包装資材の変更につきまして

1) 型 番：DBシリーズ

2) お知らせ内容：包装資材の変更

・DBシリーズ

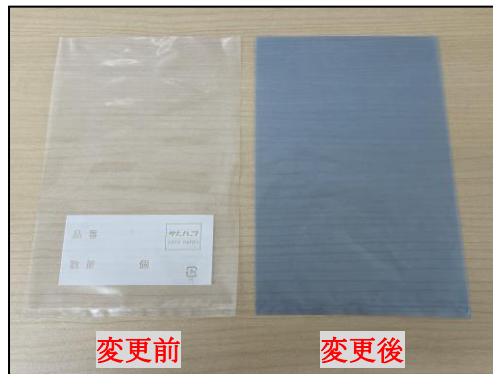
2024年2月生産分より順次、包装資材を以下の通り変更いたします。
尚、包装資材の変更に伴う箱入数等の他の包装仕様の変更はございません。

【変更前】ポリ袋

着色 ナチュラル（透明）

【変更後】帯電防止ポリ袋

着色 青

3) 変更の理由：DBシリーズの光源であるLEDは静電気で壊れる事がありますが、静電気はポリ袋にも帯電しますので、お客様からのご要望もあって帯電防止策の一環として包装資材の変更を行います。
